福島第一原子力発電所 特定原子力施設に係る実施計画変更比較表（第II章 2.44 増設雑固体廃棄物焼却設備）

福島第一原子力発電所 特定原子力施設に係る実施計画変更比較表（第Ⅲ章 第1編）

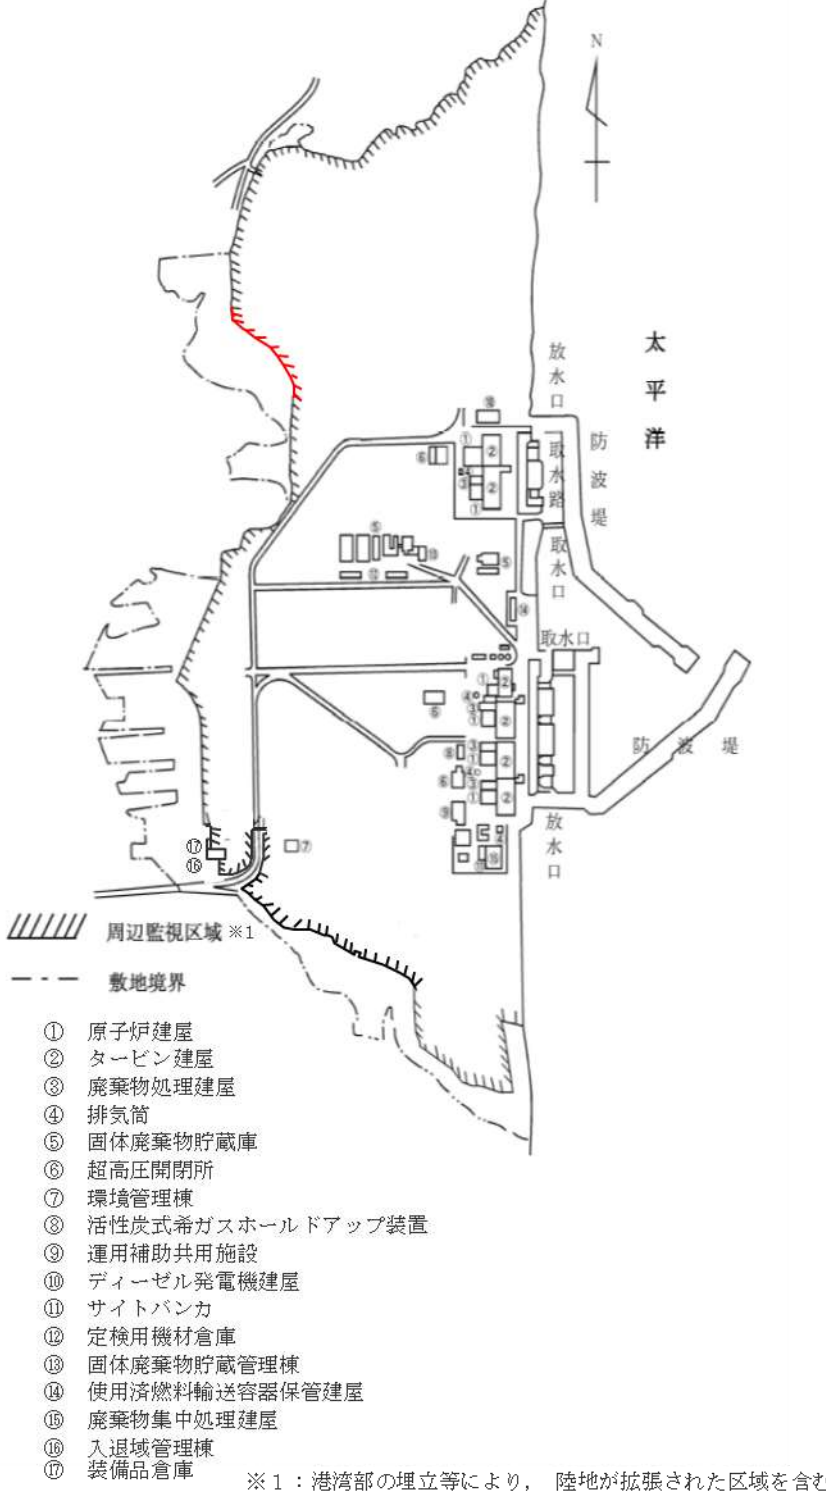
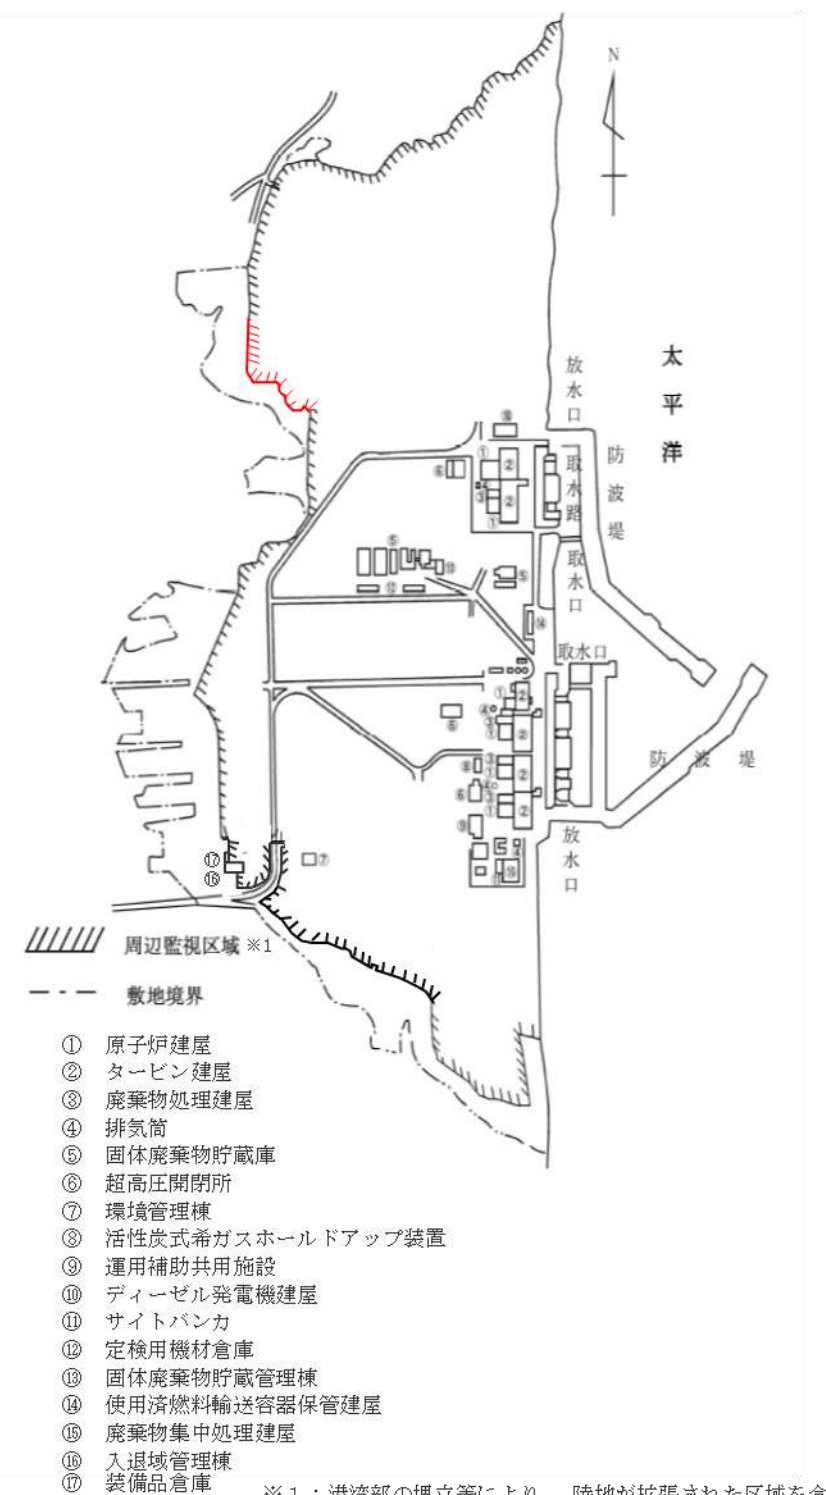
変更前	変更後	変更理由
<p>(周辺監視区域) 第57条 周辺監視区域は、図57に示す区域とする。 2. 防護管理GMは、第1項の周辺監視区域境界に、柵を設ける又は標識を掲げる等により、業務上立入る者以外の立入りを制限する。ただし、当該区域に立入るおそれのないことが明らかな場合は、この限りでない。</p> <p>図57</p>  <p>① 原子炉建屋 ② タービン建屋 ③ 廃棄物処理建屋 ④ 排気筒 ⑤ 固体廃棄物貯蔵庫 ⑥ 超高压閉閉所 ⑦ 環境管理棟 ⑧ 活性炭式希ガスホールドアップ装置 ⑨ 運用補助共用施設 ⑩ ディーゼル発電機建屋 ⑪ サイトバンカ ⑫ 定検用機材倉庫 ⑬ 固体廃棄物貯蔵管理棟 ⑭ 使用済燃料輸送容器保管建屋 ⑮ 廃棄物集中処理建屋 ⑯ 入退域管理棟 ⑰ 装備品倉庫</p> <p>※1：港湾部の埋立等により、陸地が拡張された区域を含む。</p>	<p>(周辺監視区域) 第57条 周辺監視区域は、図57に示す区域とする。 2. 防護管理GMは、第1項の周辺監視区域境界に、柵を設ける又は標識を掲げる等により、業務上立入る者以外の立入りを制限する。ただし、当該区域に立入るおそれのないことが明らかな場合は、この限りでない。</p> <p>図57</p>  <p>① 原子炉建屋 ② タービン建屋 ③ 廃棄物処理建屋 ④ 排気筒 ⑤ 固体廃棄物貯蔵庫 ⑥ 超高压閉閉所 ⑦ 環境管理棟 ⑧ 活性炭式希ガスホールドアップ装置 ⑨ 運用補助共用施設 ⑩ ディーゼル発電機建屋 ⑪ サイトバンカ ⑫ 定検用機材倉庫 ⑬ 固体廃棄物貯蔵管理棟 ⑭ 使用済燃料輸送容器保管建屋 ⑮ 廃棄物集中処理建屋 ⑯ 入退域管理棟 ⑰ 装備品倉庫 ⑱ 増設雑固体廃棄物焼却設備</p> <p>※1：港湾部の埋立等により、陸地が拡張された区域を含む。</p>	<p>増設雑固体廃棄物焼却設備設置に伴う変更</p>

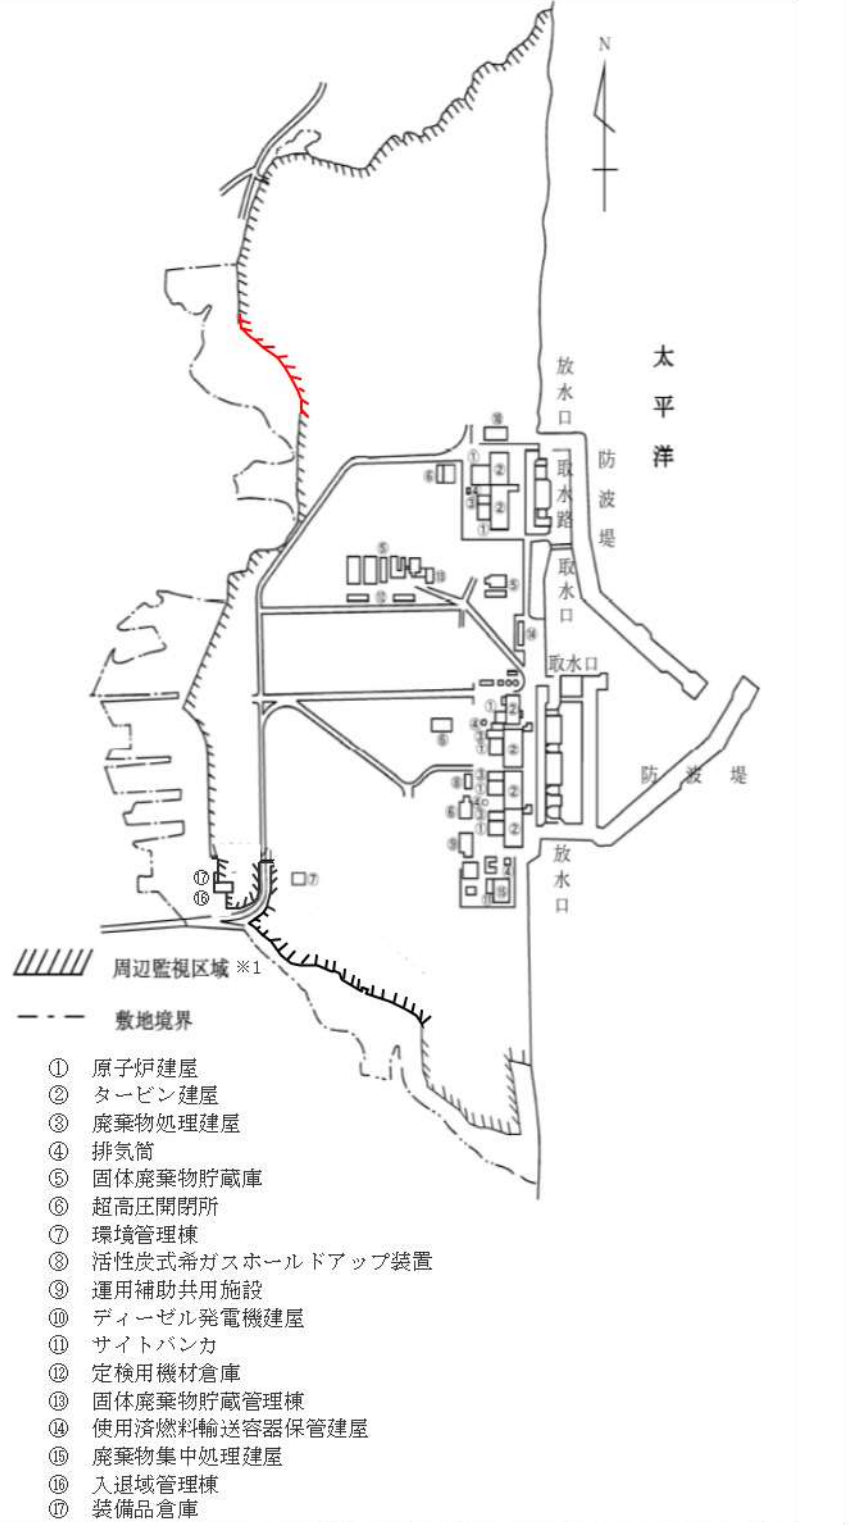
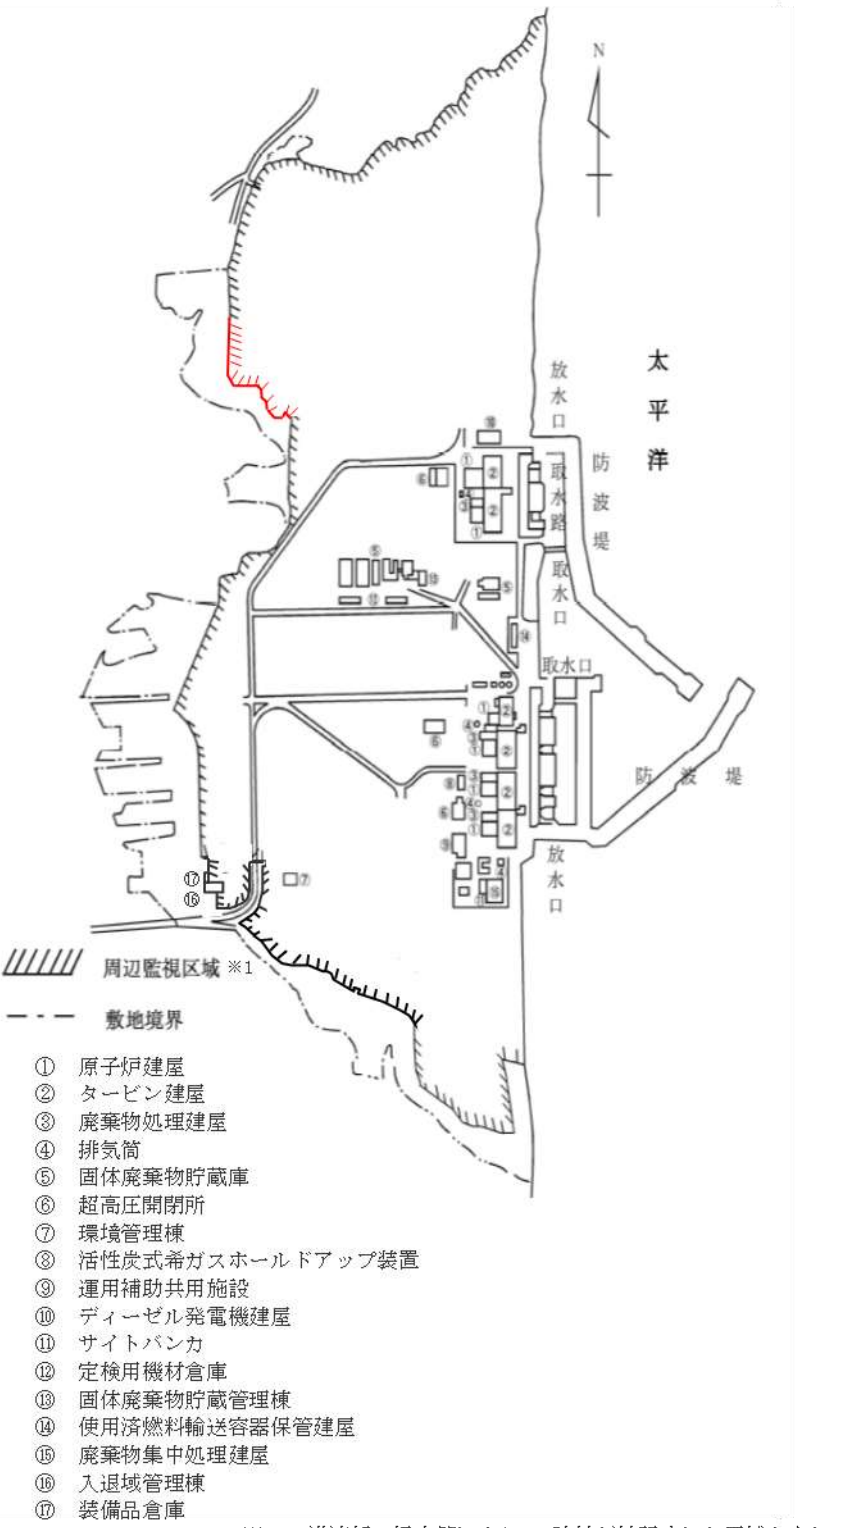
変更前	変更後	変更理由
<p>(周辺監視区域) 第98条 周辺監視区域は、図98に示す区域とする。 2. 防護管理GMは、第1項の周辺監視区域境界に、柵を設ける又は標識を掲げる等により、業務上立入る者以外の立入りを制限する。ただし、当該区域に立入るおそれのないことが明らかな場合は、この限りでない。</p> <p>図98</p>  <p>※1：港湾部の埋立等により、陸地が拡張された区域を含む。</p>	<p>(周辺監視区域) 第98条 周辺監視区域は、図98に示す区域とする。 2. 防護管理GMは、第1項の周辺監視区域境界に、柵を設ける又は標識を掲げる等により、業務上立入る者以外の立入りを制限する。ただし、当該区域に立入るおそれのないことが明らかな場合は、この限りでない。</p> <p>図98</p>  <p>※1：港湾部の埋立等により、陸地が拡張された区域を含む。</p>	<p>増設雑固体廃棄物焼却設備設置に伴う変更</p>
